Attīstītāja prezentācijas slaids pret oficiālo pieteikumu VVD

vesgulbene.com Iedzīvotāju izveidots resurss sabiedrības informēšanai

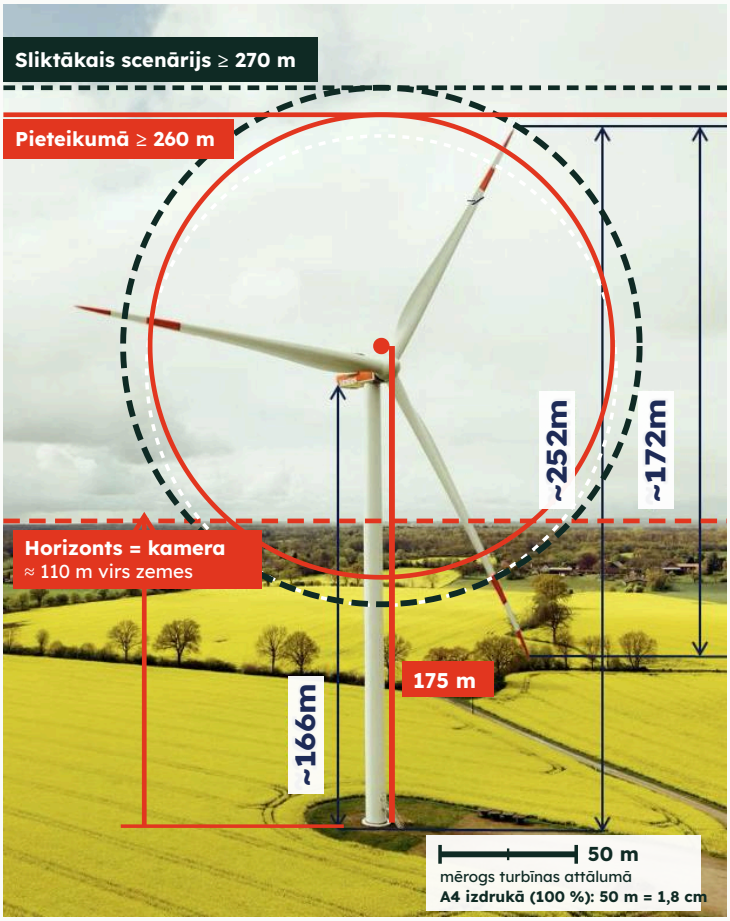
Iespējami maldinošs attēls

Foto, zilās bultas un ~skaitļi: attīstītāja prezentācija, 3. slaids. Sarkanās un tumšās atzīmes, aplis un mērogs - mūsu.

Horizonts vienmēr ir skatītāja acu augstumā. Šeit tas šķērso torni divās trešdaļās - kamera bija ap 110 m virs zemes. Cilvēka acis ir 1,7 m augstumā: no pagalma horizonts būtu pie torņa pamatnes, un visa turbīna paceltos virs tā.

Nevis 252 m, bet iespējams 270 m

Prezentācijas maksimums ir zemāks par pieteikuma minimumu. Sarkanais aplis - 175 m tornis un 170 m rotors tajā pašā mērogā. Pieteikumā augšējās robežas nav: "var sasniegt vai pārsniegt". Iedzīvotāji prasa vērtēt sliktāko scenāriju: ≥ 270 m.

Skaists foto, ne Beļava

Nav norādīts, kur foto uzņemts un kāda turbīna tā ir. Prezentācijā nav ne vizualizācijas no Beļavas, ne foto no kāda Latvijā uzbūvēta vēja parka. Izmēri uzzīmēti virsū ar "~".

- Pieteikuma minimums: tornis 175 m, rotors Ø 170 m
- 270 m piemērs: tornis 175 m, rotors Ø 190 m
- Prezentācija: rumba ~166 m, rotors ~172 m

Prezentācijā (nov. 2026)	Pieteikumā (VVD programma, 3.1. p.)
Kopējais augstums	līdz 252 m	≥ 260 m
Turbīnu skaits	līdz 10	līdz 17
Kopējā jauda	80 MW	~136 MW
